- Gegenstand : Bekanntgabe der Technischen Mitteilung 4603-14 der Fa. Solo mit der EASA AD  
Subject : No. 2013-0217R1

Introducing Service Bulletin 4603-14 of the Solo company with EASA AD No. 2013-0217R1
- Betroffen : DG-1000  
Applicability : Baureihe/variant DG-1000T
- Dringlichkeit : Vor der nächsten Motorbenutzung  
Effectivity : Prior to next engine use
- Vorgang : In mehreren Fällen trat ein Bruch der Exzenterachse des Riemengetriebes auf, der  
Reason : durch Materialfehler verursacht wurde.  
Deshalb gab EASA die AD No. 2013-0217 (18. September 2013) heraus, welche die Benutzung des Triebwerkes untersagte.  
Mit der EASA AD No. 2013-0217R1 Ausgabe 5: Mai 2014 wird diese Beschränkung aufgehoben. Das Triebwerk darf wieder benutzt werden, sobald eine neue Exzenterachse gemäß SOLO TM 4603-14 eingebaut wurde.

EASA-Kennblatt Nr.	EASA.E.219, vom 9. Januar 2013
Type Certificate Data Sheet No.	EASA.E.219, issued January 9 <sup>th</sup> , 2013
Gegenstand	Austausch der Achse 20 31 211 durch die Achse 20 31 216 und Einsatz einer neuen Lagerung (siehe Explosionszeichnung unten, Positionen 2 und 3) bei Antrieben mit Festpropeller (z.B. Motoren 2 350 C eingebaut in DG 1000T). Einführun

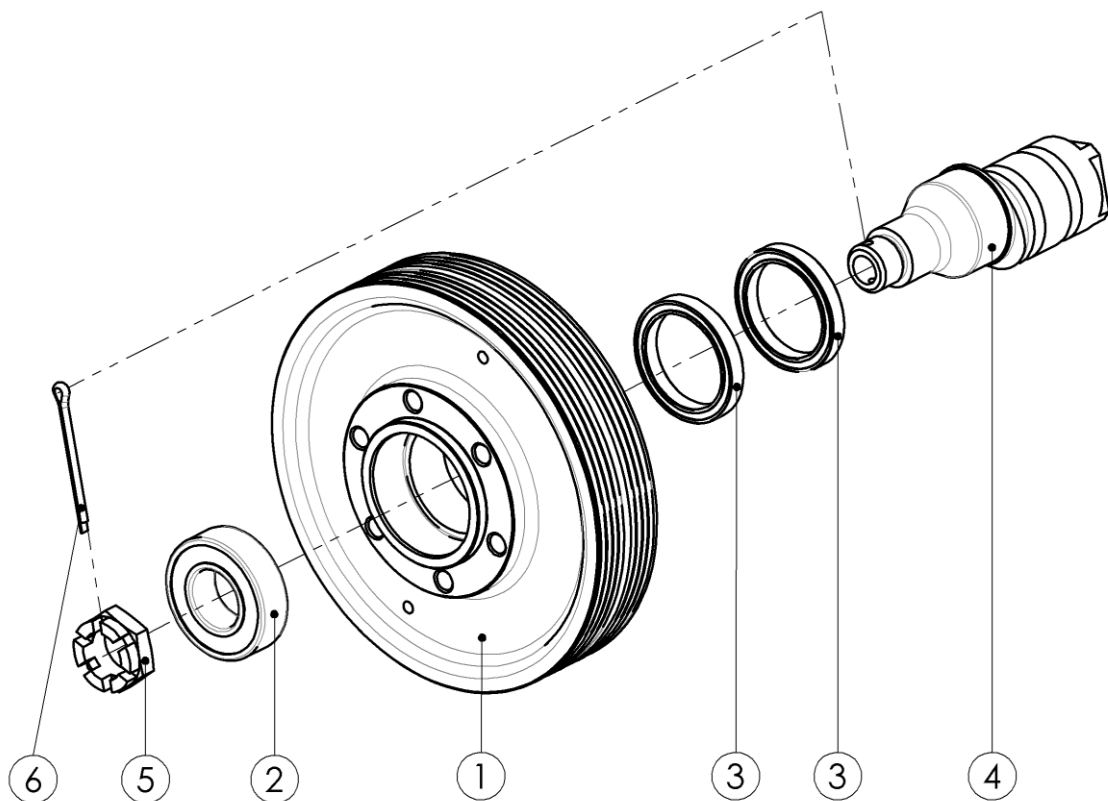
Condition	After cracks of the axle 20 31 211 a new axle and a new bearing arrangement was designed. This change was approved by EASA on 29 <sup>th</sup> April 2014 with approval number 10048971.
Maßnahmen	Ausbau der kompletten Riemenscheibe mit der Achse und Austausch der Teile. Dafür ist die komplette Baugruppe ins Werk einzusenden.
Actions	Removal of the complete pulley with the axle and change of the parts. The complete module has to be sent to the manufacturer for parts replacement.
Material	Achse 20 31 216, 2 Stck Dünnringlager 00 50 260, 1 Splint 00 42 319. Nach Bedarf 1 Kugellager 00 50 110. Siehe Explosionszeichnung unten
Material	Axle 20 31 216, 2 thin ring bearings 00 50 260, 1 cotter pin 00 42 319. If needed 1 bearing 00 50 110. See exploded view below
Hinweis	Der Austausch der Achse muss im Instandhaltungsbetrieb der Fa. SOLO Vertriebs- und Entwicklungs- GmbH erfolgen. Dazu ist die Baugruppe einzusenden.

Note	Es wird eine TBO der Achse von 50 Betriebsstunden festgelegt The change of the axle has to be done in the maintenance organization of the company SOLO Vertriebs- und Entwicklungs- GmbH. Therefore the assembly has to be sent in. The TBO for the axle was set to 50 hours of operation.
